## Resultaten ontwerpatelier Verbinding Greenport-West met de N11 – dd. 22 mei 2014

Project N207 Zuid: Verbeteren bereikbaarheid en leefbaarheid van Greenport Boskoop-West

**Figuur 1 Aansluiting op 3c (groene lijn)**

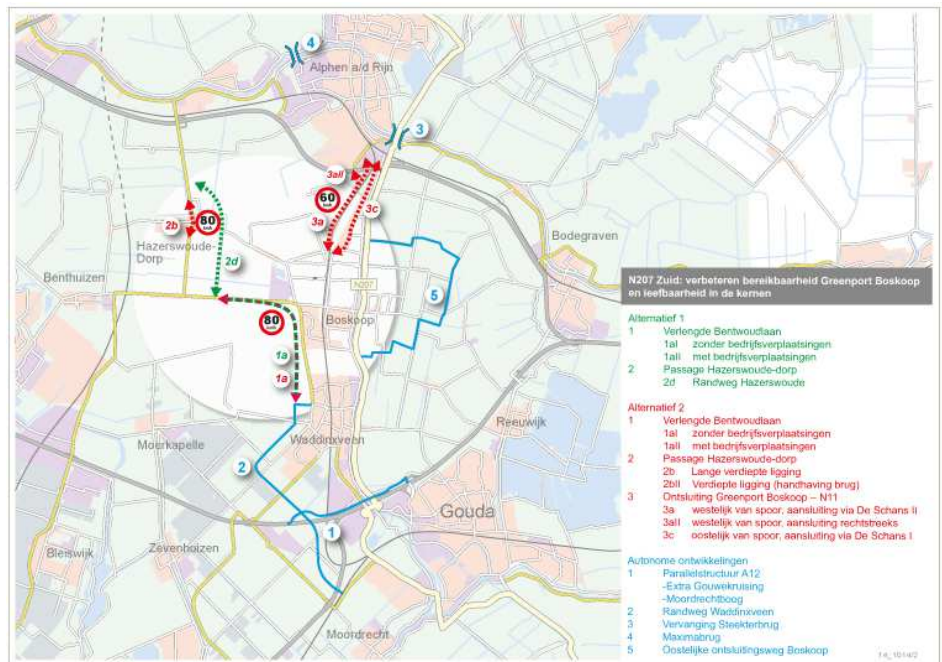
- Reactie: Geen goede ontsluiting meer via Parklaan na woningbouw.
- Reactie: De route verlengde Roemer naar de Dijkgraafweg en de Burgemeester Smitweg (zie figuur 1) is een rechte weg met weinig bewoning.
- Reactie: Burg. Smitweg heeft stevigere ondergrond.
- Reactie: Voorweg heeft meer bochten en meer bewoning.
- Reactie: Bij gebruik Kooiweg is er risico op sluipverkeer op de Loete. (figuur 1).

- Suggestie: Ontlast de Zijde door middel van een overkluizing van de Gouwe tussen oost en west.
- Suggestie: Let op het gevaar van sluijverkeer bij de keuze voor traject 3. Dat geldt ook voor de ingetekende gele weg (figuur 1).
